**Правила № 129 ООН (усовершенствованные детские
удерживающие системы)**

Предложение по дополнению 9 к поправкам серии 01

**Представлено экспертом от Европейской ассоциации поставщиков
автомобильных деталей***

Приложение 15 изменить следующим образом:

Рис. 1

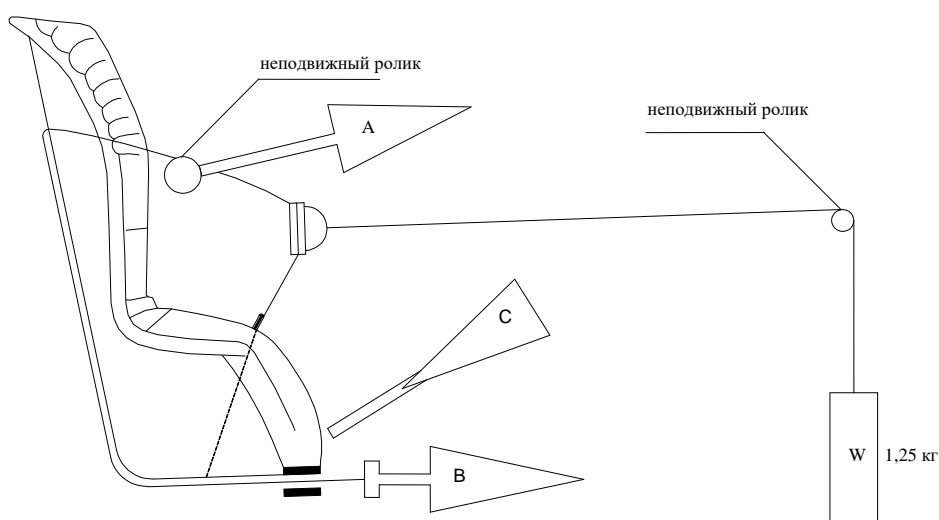
Описание метода определения износостойкости устройств регулировки, ~~соединенных с лямкой~~

1. **Определение износостойкости устройств регулировки, установленных непосредственно на усовершенствованных детских удерживающих системах (рис. 1)**
 - 1.1 **Метод**

- 1.2.2 **Приводят в действие устройства регулировки и натягивают ремень с помощью устройства А в тот момент, когда устройство В не оказывает тягового воздействия на свободный конец лямки.**
- 1.2.3 **В конце хода устройство регулировки останавливают.**
- 1.2.4 **Данный цикл повторяют, как это указано в пункте 6.7.2.7 настоящих Правил.**

Рис. 2

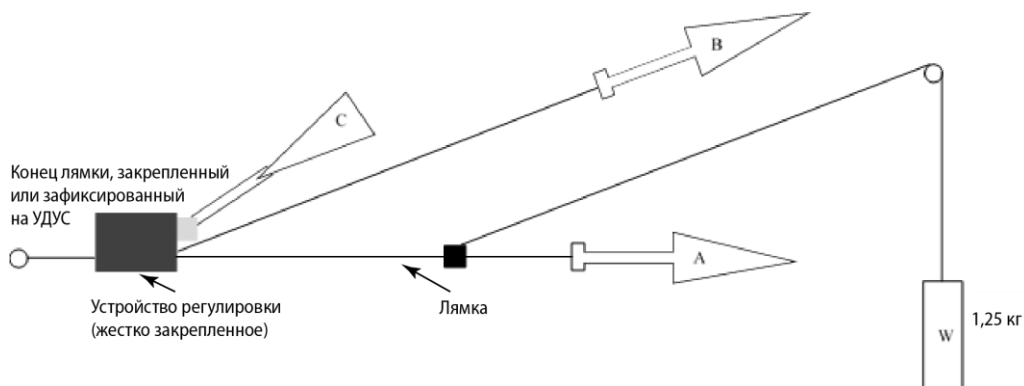
2. Определение износостойкости устройств регулировки, соединенных с ляжкой (не установленных непосредственно на усовершенствованных детских удерживающих системах) (рис. 2)

- 2.1 **Метод**
- 2.1.1 **Устройство регулировки жестко закрепляют.**
- 2.1.2 **После приведения ляжки в исходное положение, описанное в пункте 7.2.6.2, из устройства регулировки извлекают часть ляжки длиной не менее 50 мм путем вытягивания ее за свободный конец.**

- 2.1.3 **Часть ляжки, извлеченную из устройства регулировки, прикрепляют к натяжному устройству А.**
- 2.1.4 **Приводят в действие устройство регулировки С, из которого извлекают часть ляжки длиной не менее 150 мм. Эта длина представляет собой половину цикла и обеспечивает установку натяжного устройства А в положение, соответствующее максимальной длине вытягивания ляжки.**

- 2.1.5 **Свободный конец ляжки присоединяют к натяжному устройству В.**
- 2.2 **Цикл состоит из следующих этапов:**
- 2.2.1 **Из устройства В извлекают часть ляжки длиной не менее 150 мм, причем устройство А не оказывает тягового воздействия на ляжку.**

- 2.2.2 **Приводят в действие устройство регулировки С и натягивают ляжку с помощью устройства А в тот момент, когда устройство В не оказывает тягового воздействия на свободный конец ляжки.**

- 2.2.3 **В конце хода устройство регулировки останавливают.**
- 2.2.4 **Данный цикл повторяют, как это указано в пункте 6.7.2.7 настоящих Правил».**
